株式会社ベルーナが輸入した電動ベッドの無償改修について

電動ベッド（ネオ・ユニバーサル、ユニバーサルV、ユニバーサルVI、ユニバーサルVII、ユニバーサルDX）ご愛用のお客様へ

(参考：電動リクライニング式スプリングベッド『ネオ・ユニバーサル』)

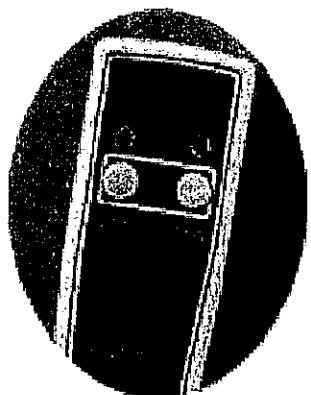
- ①リモコンの設計に安全性が不足していたこと
- ②ベッドマットの挟み込み力が著しく大きいこと
- ③ベッド背部に幼児が入り込むスペースがあり、実際に入ってしまったこと
- ④リモコンに不具合がある状態で使用されたこと

- <リモコン>
- ① 主電源の設置
 - ② リモコンボタンの凹型化（現行タイプは凸型）
 - ③ リモコンボタンの強度強化
 - ④ 防水対応
 - ⑤ 注意喚起シールの貼り付け

<ベッド本体>

- ① フレームの間に手や頭を挟んでもモーターによる強制的な力が加わらない駆動装置構造の取り付け
- ② セイフティ・ネットの取り付け（フレーム部分）
- ③ 注意喚起シールの貼り付け

現在ご使用中のリモコン及び駆動装置を交換し、さらにセイフティ・ネットを設置いたします。詳細につきましては現在、調整を進めております。対象商品をご購入いただきましたお客様には、別途ご案内させていただきますのでお手元に案内が届くまでお待ちいただけますようお願い申し上げます。
